Pęczniew, 20.07.2016r.

ZP.2.2016

Wyjaśnienia treści zapytania ofertowego dotyczącej postępowania o zamówienie na przygotowanie dokumentacji technicznej dla zadania inwestycyjnego: pn.: „Rozbudowa i przebudowa oczyszczalni ścieków w Pęczniewie”.

Objekt: Oczyszczalnia ścieków w Pęcławie		
Operat wodoprąwny na odprowadzanie ścieków		
Treść rysunku: Plan sytuacyjny oczyszczalni ścieków w Pęcławie		
Projektant:	Sprawdzający:	
inż. E. Amorejzak		
Skala:	Data:	Nr rys.:
1 : 4000	10.2010	1

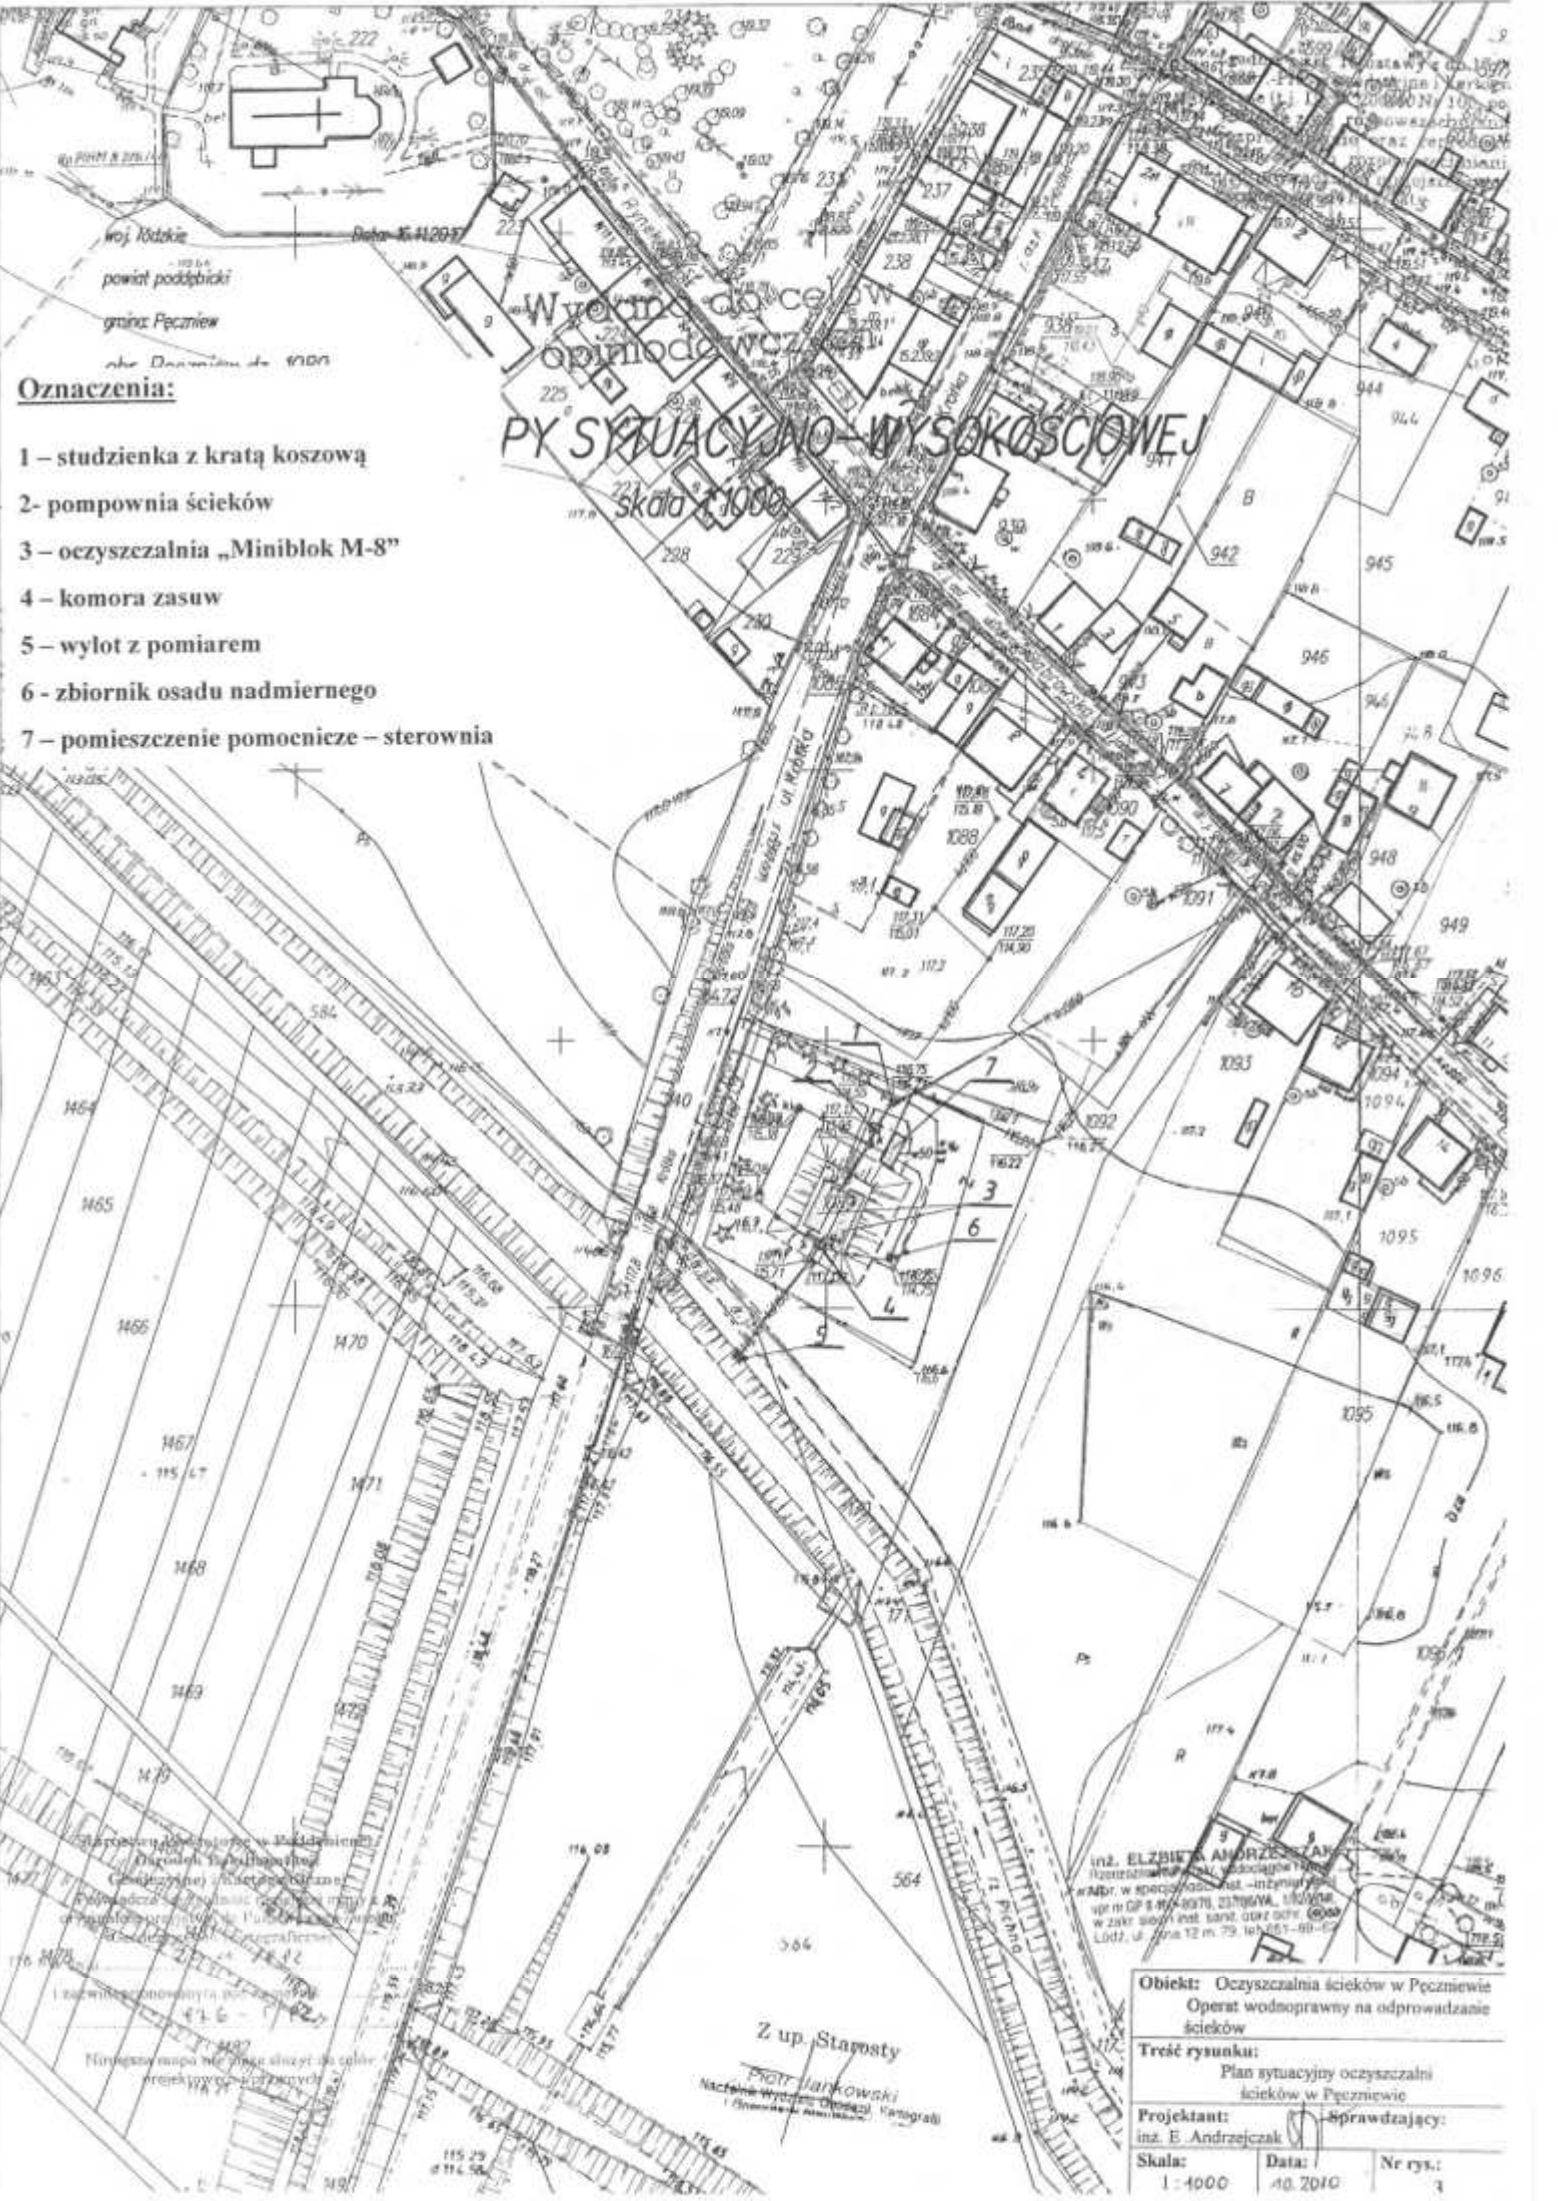
4) co jest odbiornikiem ścieków oczyszczonych - rów melioracyjny, rzeka, jezioro. Jaka jest odległość od oczyszczalni do odbiornika – Zamawiający wyjaśnia, iż odbiornikiem ścieków oczyszczonych jest rzeka Pichna w km 1+760 zgodnie z pozwoleniem, odległość około 50 m od oczyszczalni.
